改善箇所説明図

制動操作ペダル および
クラッチ操作ペダル戻しバネ

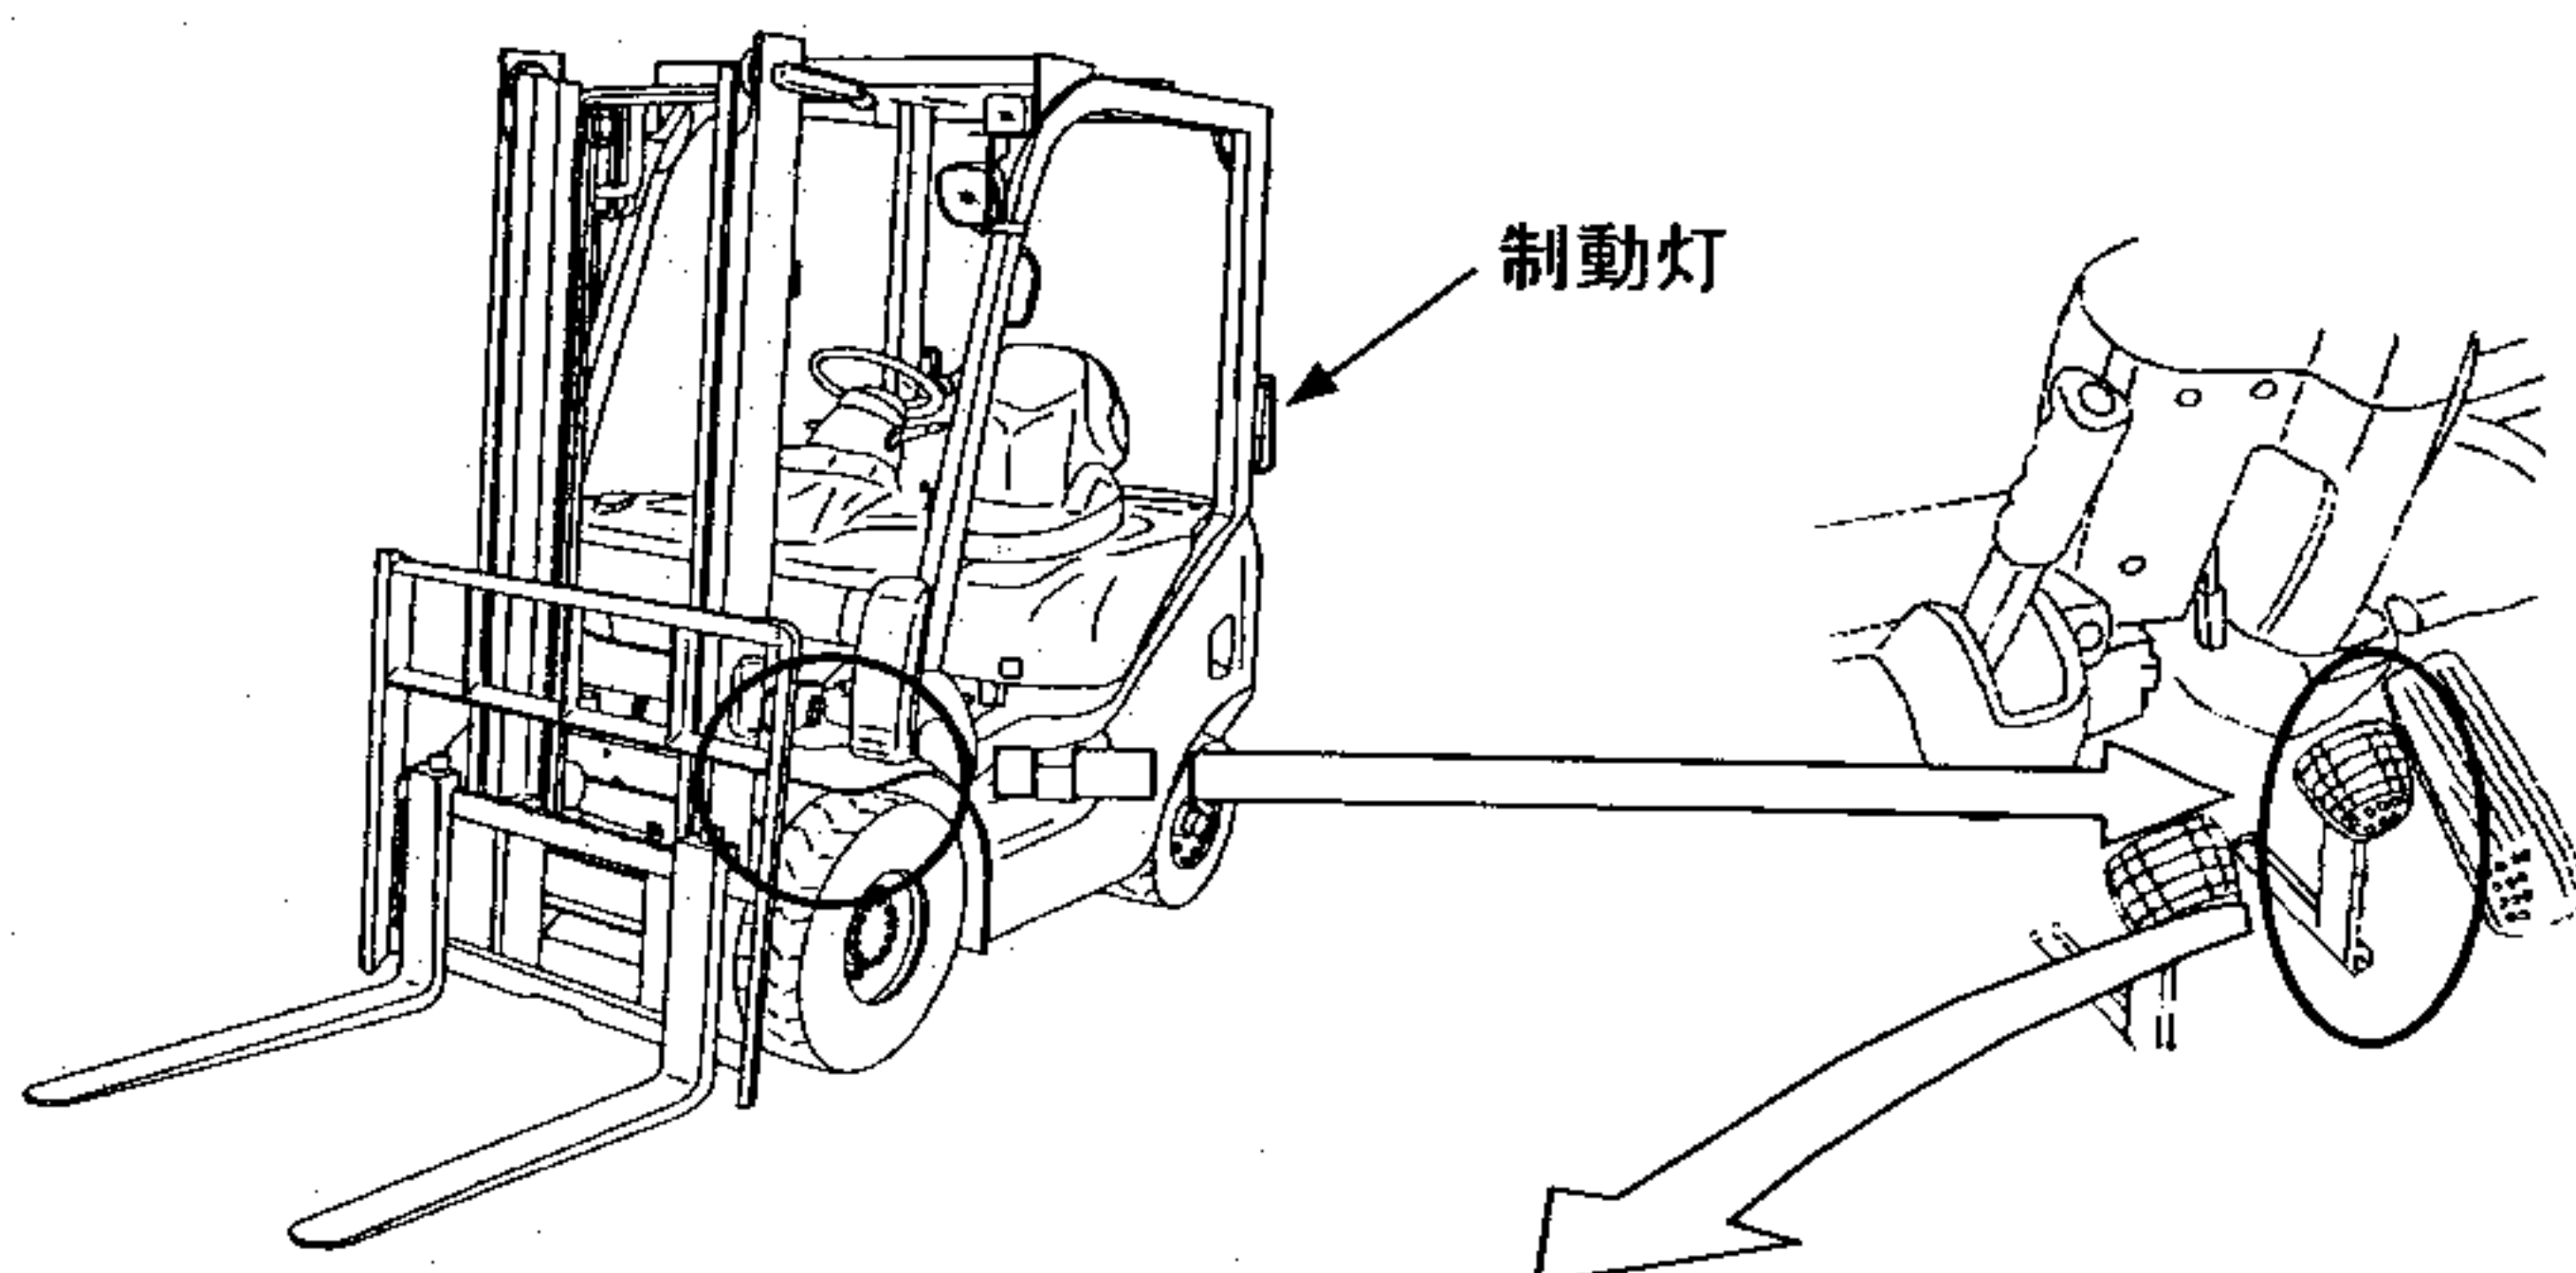
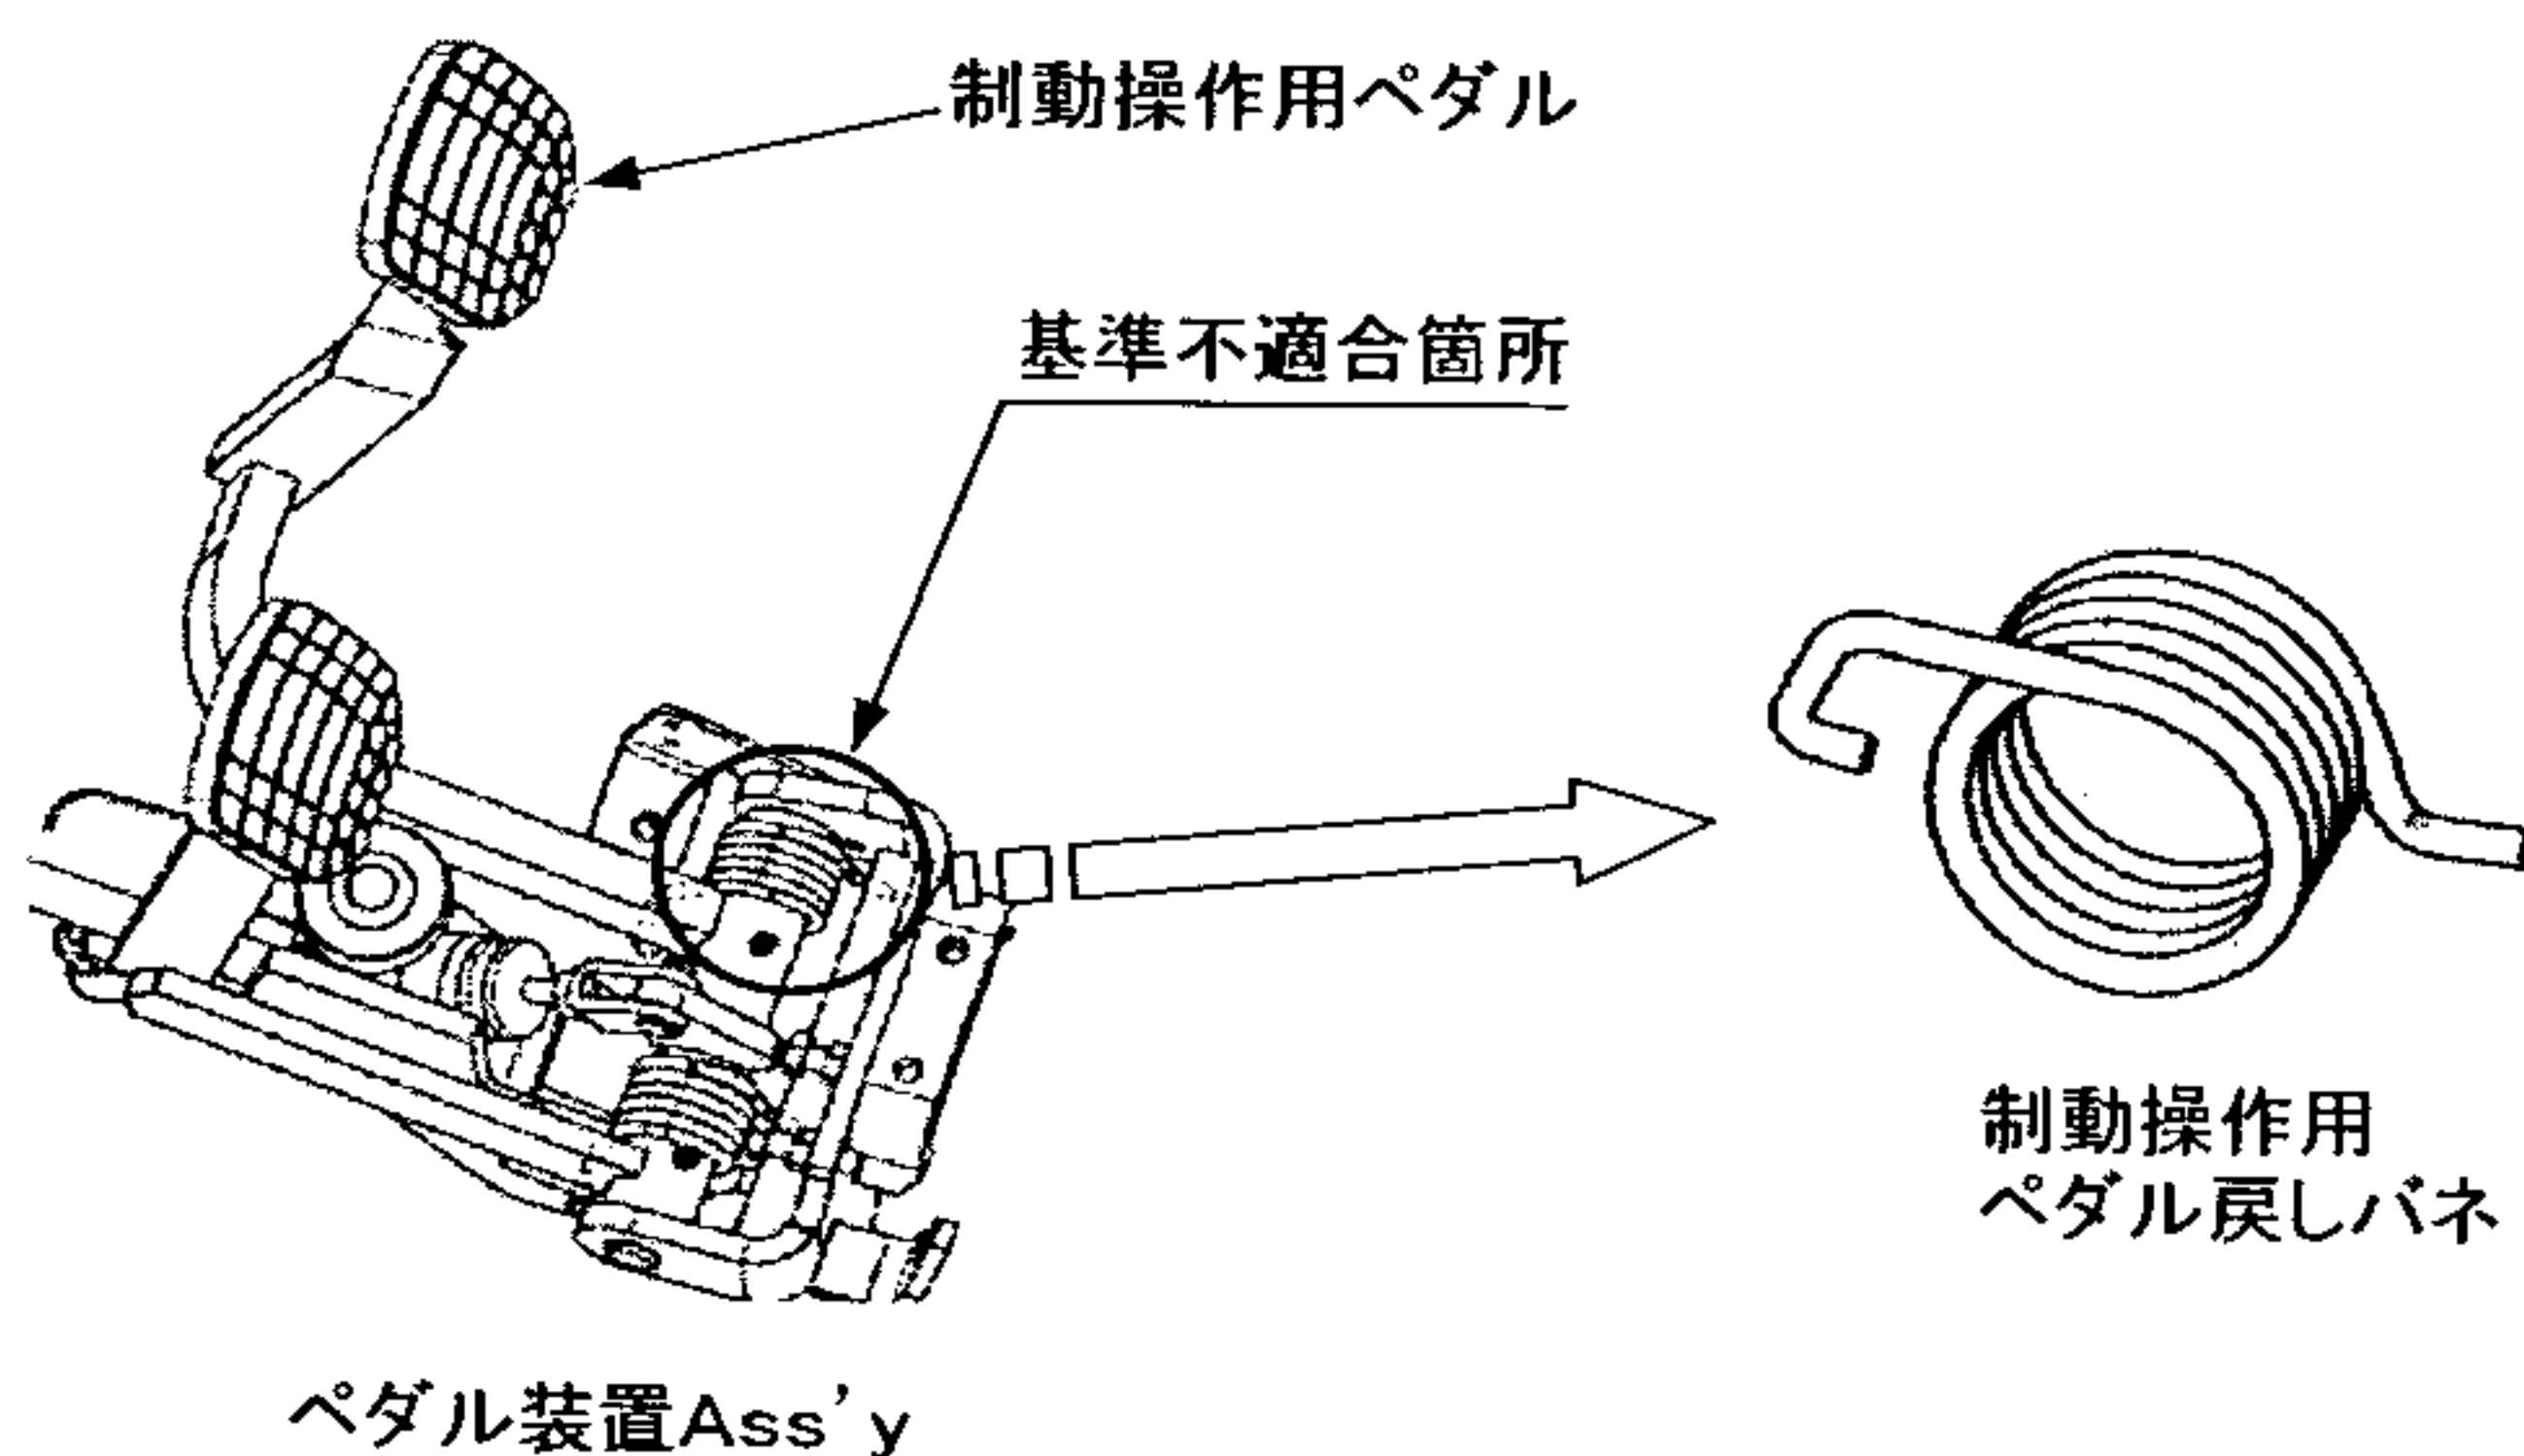
制動装置において、制動操作ペダルの戻しバネが不適切なため、制動操作の繰返しにより当該バネが折損することがあり、折損した場合、制動操作をしない時に制動灯が点灯するおそれがある。

1. 手動変速機車両の改善内容

制動操作ペダルおよびクラッチ操作ペダルの戻しバネを対策品と交換する。
